PARECER 024/2026 – CEIV
COMISSÃO PERMANENTE DE ANÁLISE DE ESTUDO DE IMPACTO DE VIZINHANÇA
(CEIV)

(X) Primeira Análise – Parecer nº 024/2026-CEIV – 29/05/2026

Processo Administrativo nº: 27.159/2026 (1DOC)

Projeto: Residencial Mirante do Estaleirinho

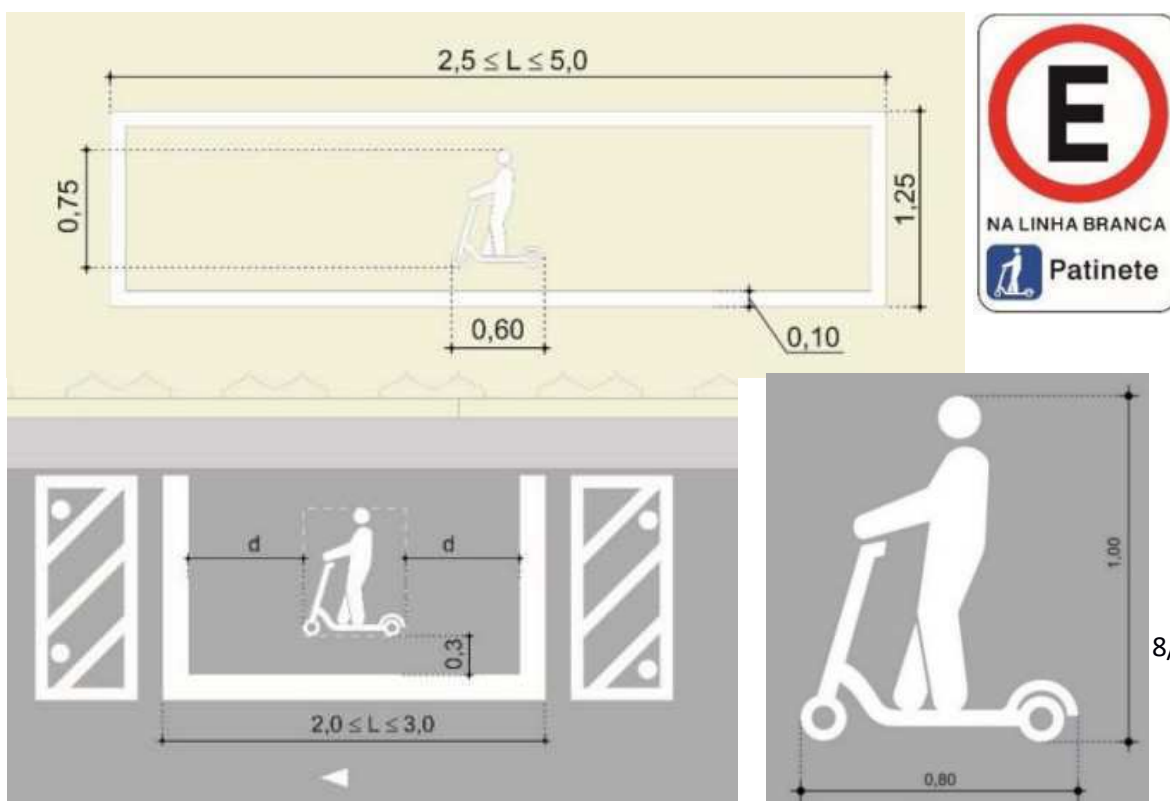
- Cotar as larguras dos passeios, da guia da calçada até o alinhamento e da guia da calçada até o recuo;
- Incluir as sinalizações táteis nas calçadas, respeitando plenamente as diretrizes da NBR 16537 - Acessibilidade — Sinalização tátil no piso — Diretrizes para elaboração de

projetos e instalação e da NBR 9050 - Acessibilidade a edificações, mobiliário, espaços e equipamentos urbanos. **OBS: deve ocorrer a demonstração/diferenciação entre a sinalização tátil direcional e de alerta;**

- Incluir a distância entre a borda da sinalização tátil de direcionamento e os obstáculos (rebaixamentos de guia, paraciclos, postes, paredes, vegetação, etc), respeitando a distância mínima de 0,60 m;
- Demonstrar a faixa livre do passeio, o recuo e as sinalizações do piso podotátil (alerta e direcional) sob a calçada na Rua Victório Fornerolli, no entorno das infraestruturas de paraciclos públicos (10 bicicletas) a serem instaladas;
- Assinar as pranchas;
